**INFORME DE CONTROL ESPECÍFICO
N° 074-2024-2-5352-SCE**

**SERVICIO DE CONTROL ESPECÍFICO A HECHOS CON
PRESUNTA IRREGULARIDAD
AL GOBIERNO REGIONAL DE TACNA
TACNA, TACNA, TACNA**

**“EJECUCIÓN DE LAS PARTIDAS RELACIONADAS A LAS
CÁMARAS DE CONSERVACIÓN PARA LA OBRA:
REUBICACIÓN TEMPORAL Y DEFINITIVA DE LA
DIRECCIÓN REGIONAL DE SALUD TACNA”**

DEFECTOS EN LA APLICACIÓN DEL SELLADOR EN LA UNIÓN DE LOS PANELES DE AISLAMIENTO

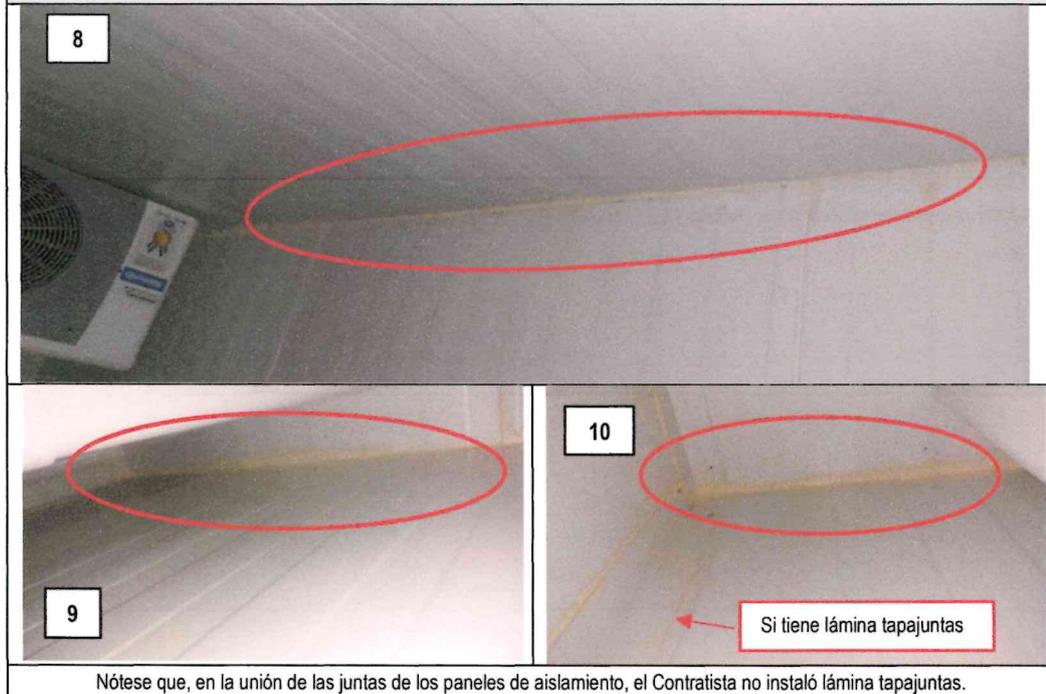
Nótese que las uniones presentan acabados irregulares en las hileras, puesto que, el sellador aplicado para unir las juntas, no se realizó de manera uniforme, lo que conllevó a deformaciones por acumulaciones (ver imagen n.ºs 2, 4, 6 y 7) y grietas (ver imagen n.ºs 1, 2, 4, 3, 4, 5, 6 y 7) en las hileras de unión.

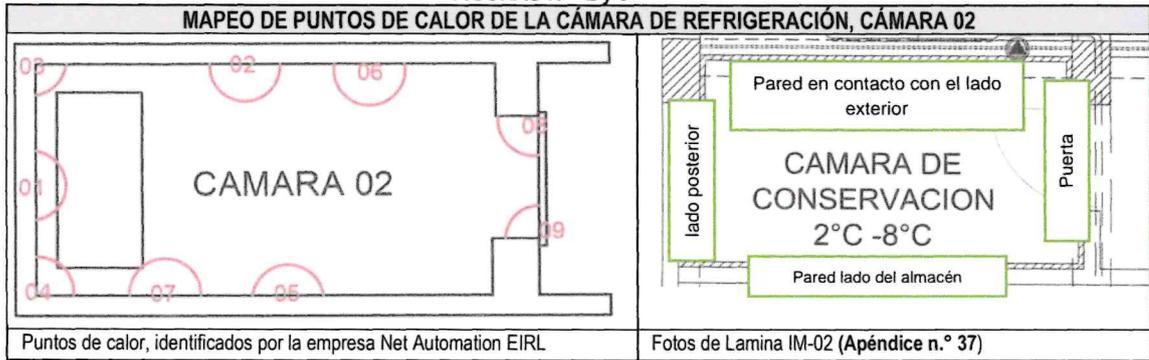
Los conductos que conectan al evaporador presentan defectos de sellado en la pared posterior.

IMAGENES FOTOGRÁFICAS N°s 13 Y 14

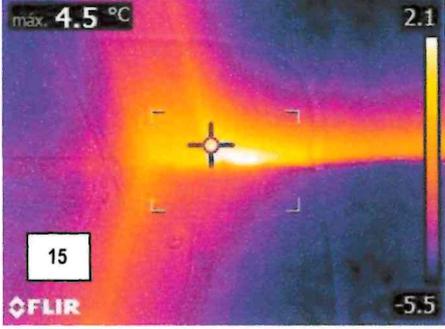
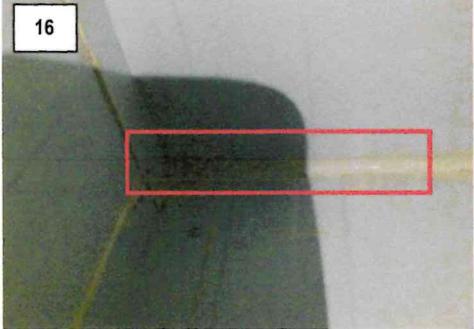
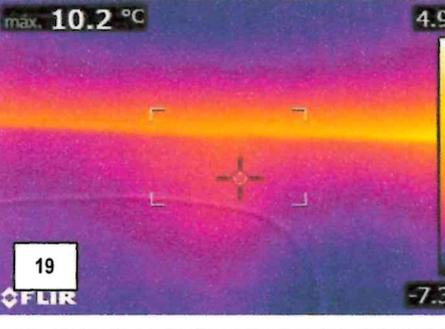
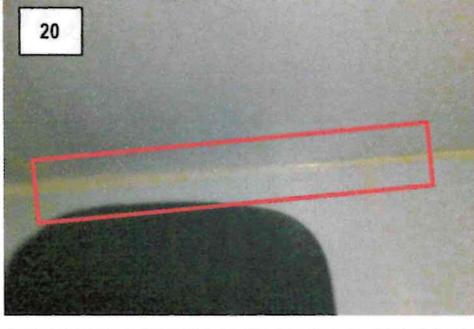
- **Punto 01:** Muestra fugas térmicas en el conducto de salida del tubo del condensador que va hacia el evaporador, donde se registró una temperatura de 2,3°C, mientras que las paredes muestran una temperatura de hasta -7,1°C. Esta diferencia de temperaturas evidenció el ingreso de calor en este punto, atribuido a la mala aplicación del sellador del conducto que tiene contacto con el panel de aislamiento de la pared (ver imagen fotográfica n.° 11), como se muestra a continuación:

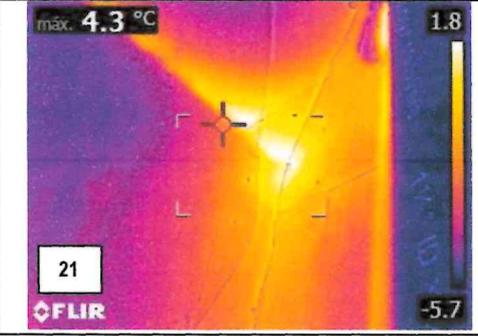
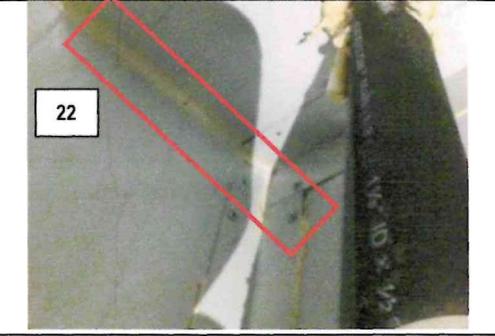
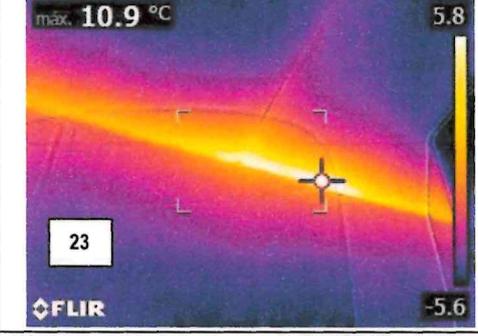
FUGA TÉRMICA EN EL PUNTO 03, PUNTO 02 Y PUNTO 06 DE LA CÁMARA DE REFRIGERACIÓN	
FOTO CÁMARA TERMOGRÁFICA PUNTO 03	FOTO DE UBICACIÓN PUNTO 03
 <p style="text-align: center;">15</p>	 <p style="text-align: center;">16</p>
<p style="text-align: center;">Nótese el cambio de temperatura desde 4,5°C, mientras que, la pared muestra una temperatura de hasta -5,5 °C</p>	
FOTO CÁMARA TERMOGRÁFICA PUNTO 02	FOTO DE UBICACIÓN PUNTO 02
 <p style="text-align: center;">17</p>	 <p style="text-align: center;">18</p>
<p style="text-align: center;">Nótese el cambio de temperatura desde 1,5°C, mientras que, la pared muestra una temperatura de hasta -7,5 °C</p>	
FOTO CÁMARA TERMOGRÁFICA PUNTO 06	FOTO DE UBICACIÓN PUNTO 06
 <p style="text-align: center;">19</p>	 <p style="text-align: center;">20</p>
<p style="text-align: center;">Nótese el cambio de temperatura desde 10,2°C, mientras que, la pared muestra una temperatura de hasta -7,3°C.</p>

<p style="text-align: center;">Foto de ubicación punto 06, nótese que la unión de paneles no cuenta con lámina de tapajuntas.</p>

IMAGEN FOTOGRÁFICA N°s 27,28,29 y 30

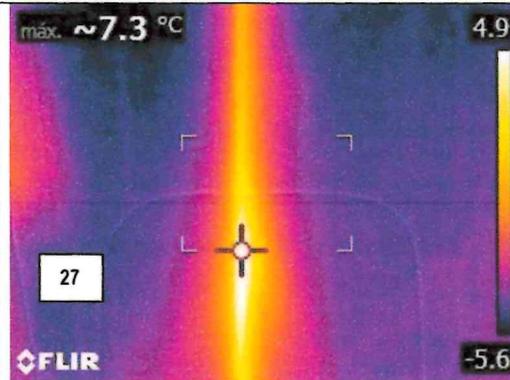
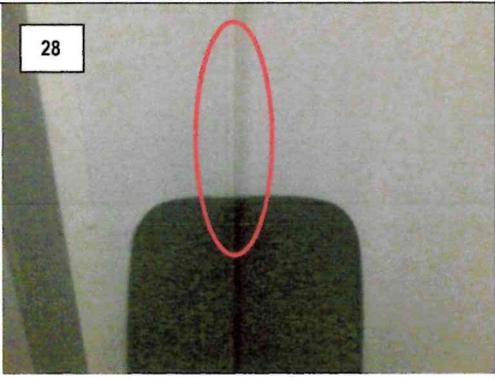
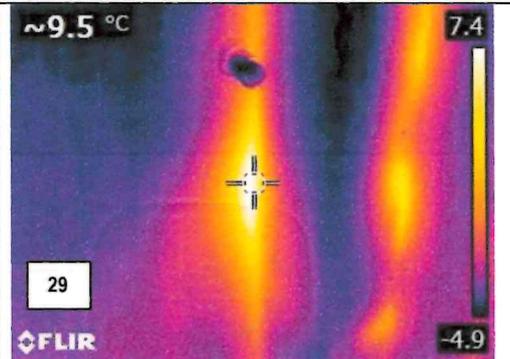
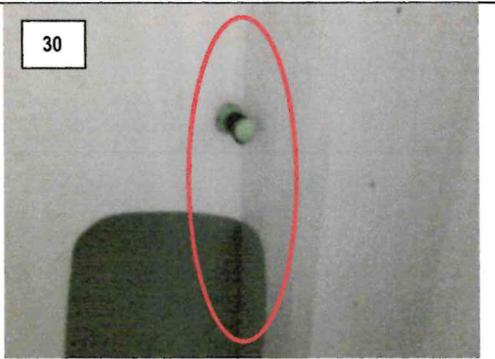
- **Punto 08 y Punto 09:** Se identificaron fugas térmicas en dichos puntos, los mismos que se ubican a la altura media de la puerta de la cámara de refrigeración, como se muestra a continuación:

FUGA TÉRMICA EN EL PUNTO 08 y PUNTO 09 DE LA CÁMARA DE REFRIGERACIÓN	
<p style="text-align: center; background-color: #e0e0e0;">FOTO CÁMARA TERMOGRÁFICA PUNTO 08</p> 	<p style="text-align: center; background-color: #e0e0e0;">FOTO DE UBICACIÓN PUNTO 08</p> 
<p>Nótese el cambio de temperatura en el borde izquierdo de la puerta desde 7,3°C mientras que en la pared muestra una temperatura de hasta -5,6°C.</p>	
Foto de ubicación punto 08	
<p style="text-align: center; background-color: #e0e0e0;">FOTO CÁMARA TERMOGRÁFICA PUNTO 09</p> 	<p style="text-align: center; background-color: #e0e0e0;">FOTO DE UBICACIÓN PUNTO 09</p> 
<p>Nótese el cambio de temperatura en el borde derecho de la puerta desde 9,5°C, mientras que en la pared muestra una temperatura de hasta -4,9°C.</p>	
Foto de ubicación punto 09

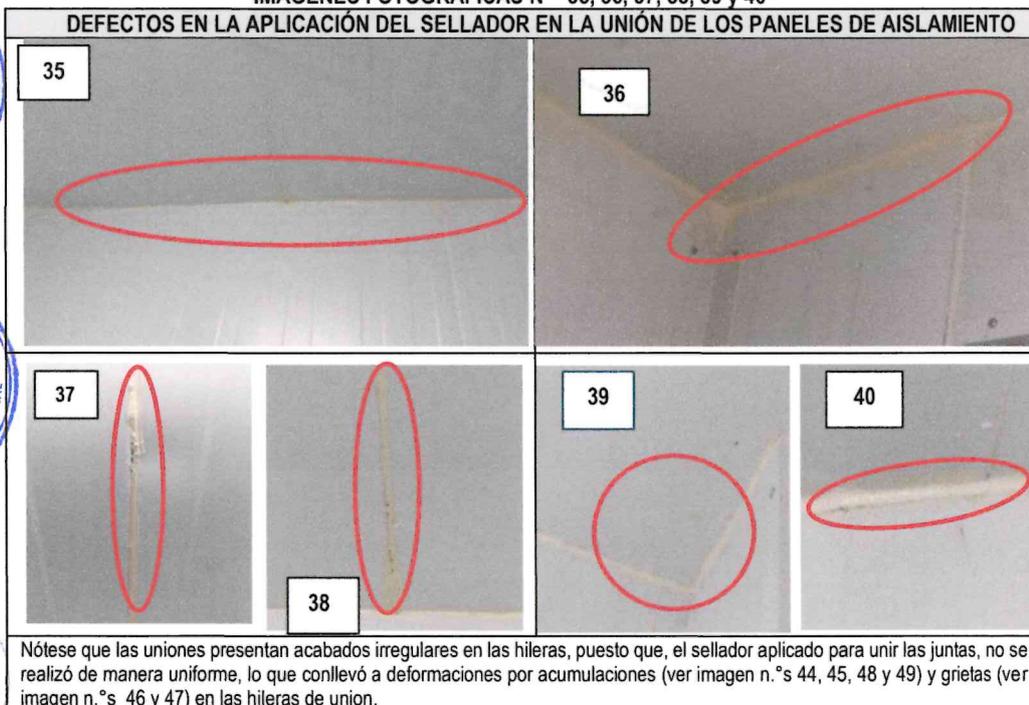
2024 (**Apéndice n.º 41**), se evidenció que el Contratista instaló un compresor con menor potencia "3Hp" a lo requerido en el expediente técnico "12 Hp"; por lo que, no corresponde un vicio oculto, puesto que, fue verificable in situ y apreciable a simple vista; en este caso, el Contratista instaló un compresor con una potencia 4 veces menor a la potencia establecida en el expediente técnico, sin embargo, para el cálculo de la valorización de Obra, se consideró como si el Contratista hubiese instalado un compresor de potencia "12Hp", lo que implica que la cámara de refrigeración, incumplió su finalidad, por ende, no garantiza la conservación de los productos inmunológicos.

IMÁGENES FOTOGRÁFICAS N°s 41, 42, 43 y 44

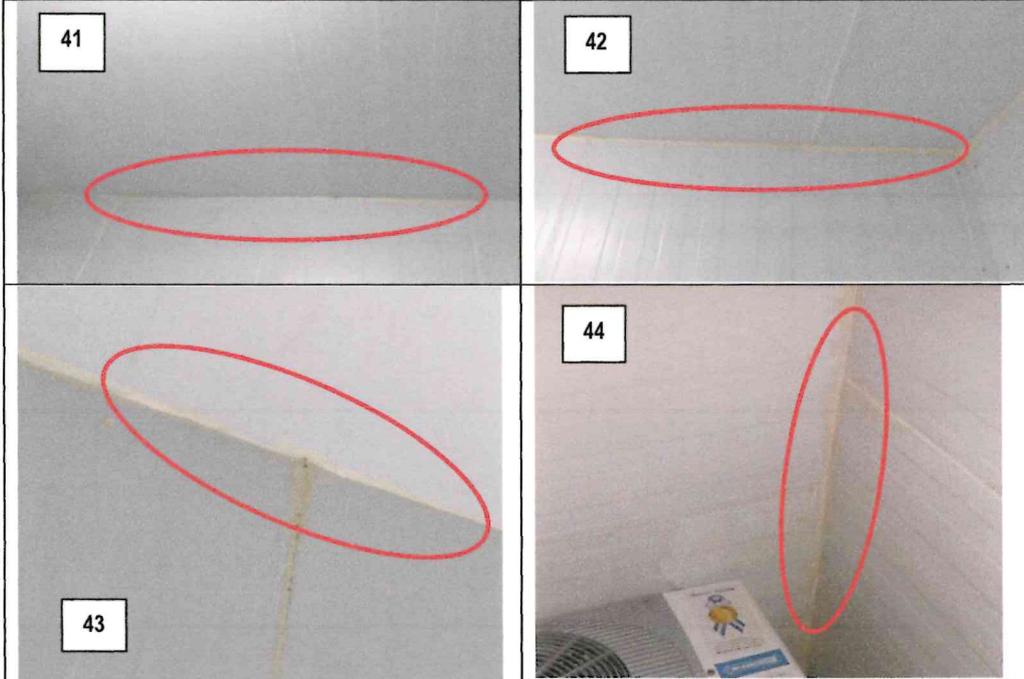
LA UNIÓN DEL TECHO CON LA PARED LATERAL DE LA CÁMARA DE CONGELACIÓN, NO PRESENTA INSTALACIÓN DE LÁMINA TAPAJUNTAS

Nótese que, en las uniones de las juntas, esquinas y demás no están instaladas láminas tapajuntas, asimismo, se muestran huecos en la pared lateral de la cámara, y el acabado irregular al aplicar sellador en toda la hilera hasta la esquina superior.

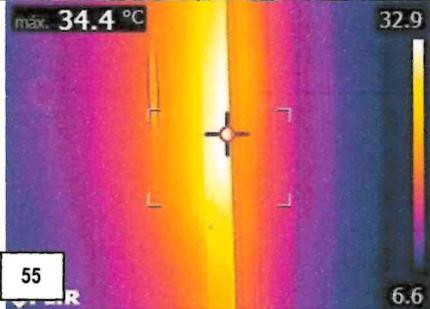
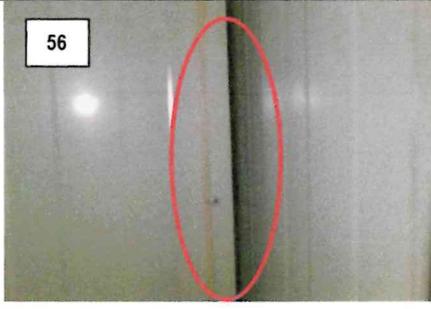
- **Punto 03, Punto 04, Punto 08 y Punto 02:** Estos puntos muestran todos los ingresos de calor ubicados en la puerta, como se aprecia en las imágenes siguientes:

<p>12.0 °C 9.9 53 -5.0</p>	 <p>54</p>
<p>Nótese el cambio de temperatura desde 12,0 °C, mientras que, la pared muestra una temperatura de hasta -5,0°C FOTO CÁMARA TERMOGRÁFICA PUNTO 02</p>	<p>Foto de ubicación punto 08 FOTO DE UBICACIÓN PUNTO 02</p>
 <p>máx. 34.4 °C 32.9 55 6.6</p>	 <p>56</p>
<p>Nótese el cambio de temperatura desde 34,4 °, mientras que, la pared muestra una temperatura de hasta 6,6 °C</p>	<p>Foto de ubicación punto 02, nótese el mal aplicado del sellador y deformaciones en el acabado</p>

IMAGEN FOTOGRÁFICA N.ºS 61, 62, 63 Y 64

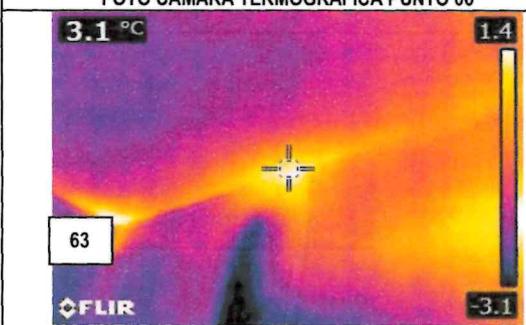
- **Punto 07 y Punto 06:** Estos puntos muestran fugas térmicas en el marco frontal superior izquierdo (lado del almacén) de la cámara, es decir, toda la unión con el techo, como se aprecia en las imágenes siguientes:

FUGA TÉRMICA EN EL PUNTO 07 Y PUNTO 06 DE LA CÁMARA DE CONGELACIÓN	
<p style="text-align: center; background-color: #e0e0e0; margin: 0;">FOTO CÁMARA TERMOGRÁFICA PUNTO 07</p>  <p style="text-align: center; margin: 0;">61</p>	<p style="text-align: center; background-color: #e0e0e0; margin: 0;">FOTO DE UBICACIÓN PUNTO 07</p>  <p style="text-align: center; margin: 0;">62</p>
<p>Nótese el cambio de temperatura en el borde izquierdo desde 4,2°C, mientras que, la pared muestra una temperatura de hasta -2,9°C.</p>	
<p style="text-align: center; background-color: #e0e0e0; margin: 0;">FOTO CÁMARA TERMOGRÁFICA PUNTO 06</p>  <p style="text-align: center; margin: 0;">63</p>	<p style="text-align: center; background-color: #e0e0e0; margin: 0;">FOTO DE UBICACIÓN PUNTO 06</p>  <p style="text-align: center; margin: 0;">64</p>
<p>Nótese el cambio de temperatura en el borde derecho de la puerta desde 3,1°C, mientras que, la pared muestra una temperatura de hasta -3,1°C.</p>

IMAGEN FOTOGRÁFICA N.ºS 67 68, 69 Y 70

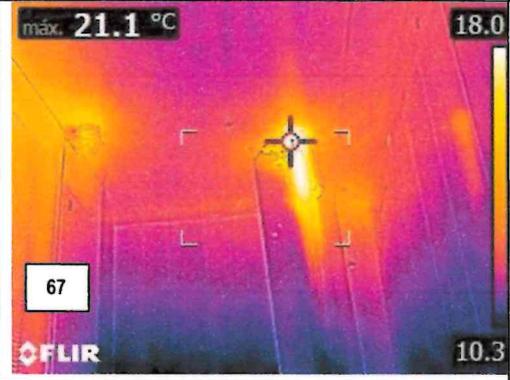
- **Punto 10, Punto 11:** Los puntos se ubican en las aberturas realizadas en el techo de la cámara para el conducto superior de entrada y salida del refrigerante y del sujetador posterior del evaporador. Además, se observó una mala aplicación del sellador, que mostraba deformaciones. Esta deficiencia permite el ingreso de calor, como se muestra a continuación:

FUGA TÉRMICA EN EL PUNTO 10, PUNTO 11 DE LA CÁMARA DE CONGELACIÓN	
FOTO CÁMARA TERMOGRÁFICA PUNTO 10	FOTO DE UBICACIÓN PUNTO 10
 <p style="font-size: small;">máx. 21.1 °C 18.0 67 FLIR 10.3</p>	 <p style="font-size: small;">68</p>
<p style="font-size: x-small;">Nótese el cambio de temperatura desde 21,1 °C, mientras que, la pared muestra una temperatura de hasta 10,3 °C</p>	
FOTO CÁMARA TERMOGRÁFICA PUNTO 11	FOTO DE UBICACIÓN PUNTO 11
 <p style="font-size: small;">máx. 16.1 °C 18.2 69 FLIR 10.8</p>	 <p style="font-size: small;">70</p>
<p style="font-size: x-small;">Nótese el cambio de temperatura desde 16,1 °C, mientras que, la pared muestra una temperatura de hasta 10,8°C</p>

IMAGEN FOTOGRÁFICA N.ºS 74 Y 75
TABLERO DE LA CÁMARA 01 Y 02

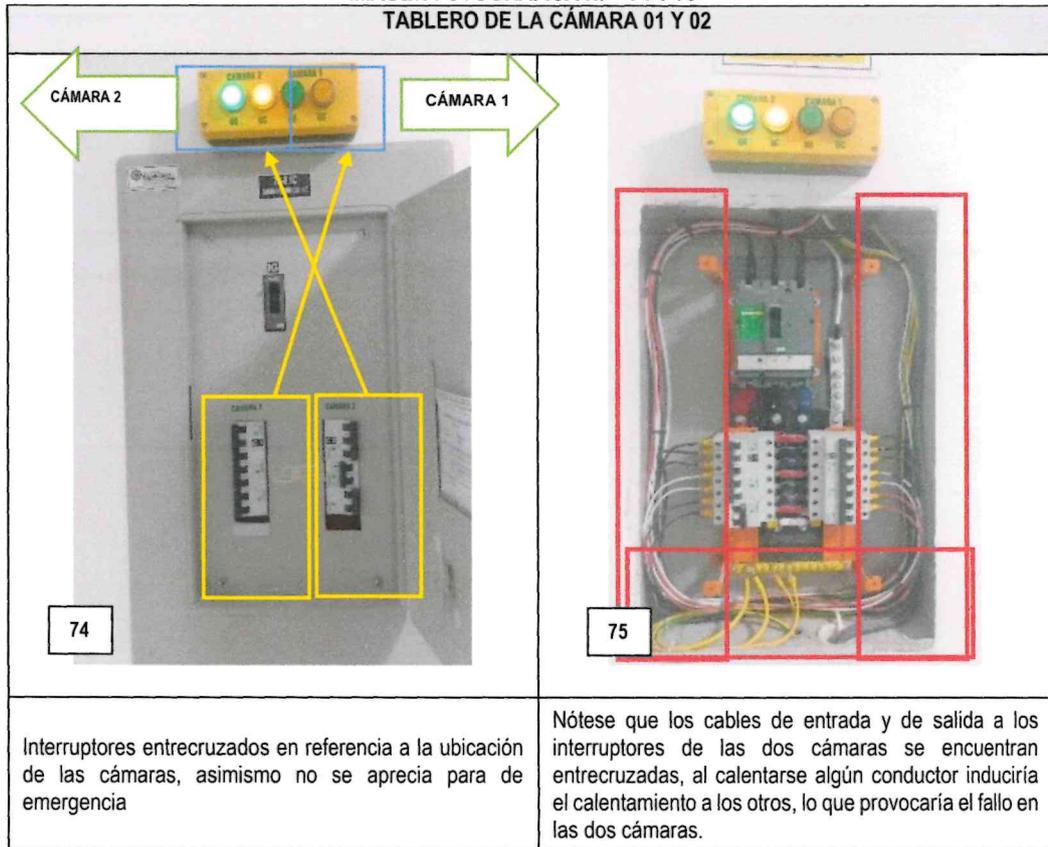
Sin embargo, de acuerdo con el Acta de Inspección n.º 001-2024-OCI-5352/SCE-EPCCO del 29 de abril de 2024 (**Apéndice n.º 41**), se constató que a la entrada de las dos cámaras de refrigeración y congelación se encontró un único tablero eléctrico de fuerza y control. Asimismo, se observó que el interruptor está orientado en sentido contrario a la ubicación de las cámaras y que los cables de accionamiento se encuentran en dirección opuesta a la ubicación de las mismas. Tanto en la entrada como en la salida de los interruptores de las cámaras, los cables están entrecruzados. Ante un posible calentamiento por falso contacto, mala conexión o efecto Joule en un conductor, esto podría inducir el calentamiento de los demás conductores, lo que podría provocar el fallo de todo el sistema (ambas cámaras), como se muestra a continuación:

Interruptores entrecruzados en referencia a la ubicación de las cámaras, asimismo no se aprecia para de emergencia
